改善箇所説明図

基準不適合発生箇所

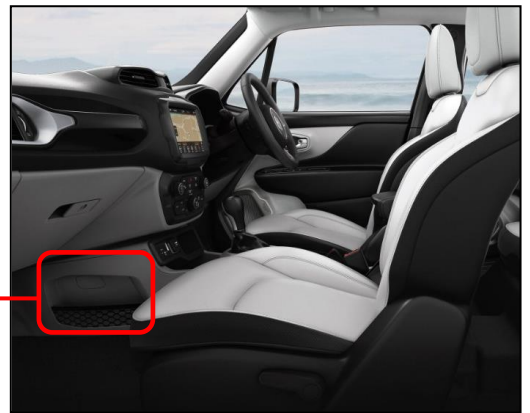
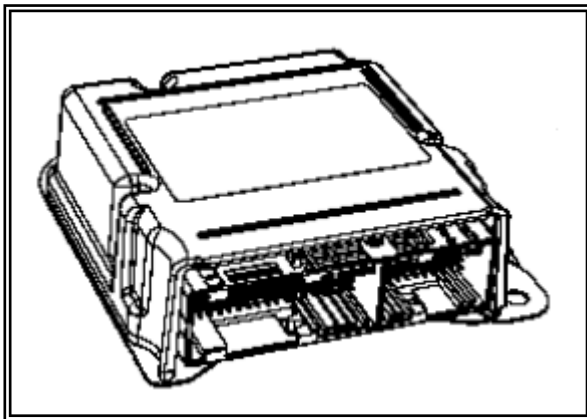
エアバッグコントロールモジュールのプログラムが不適切なため、イベントデータレコーダー等のエアバッグ情報の読出しを行うと、エアバッグコントロールモジュールの制御プログラムが意図せず書き換えられてしまうことがある。そのため、エアバッグ等の乗員保護装置が適正に作動しないおそれがある。

全車両、エアバッグコントロールモジュールのプログラムを対策プログラムに書き換える。

識別 : 助手席側ドアロックストライカー上部固定ボルト頭部に黄色ペイントを塗布する
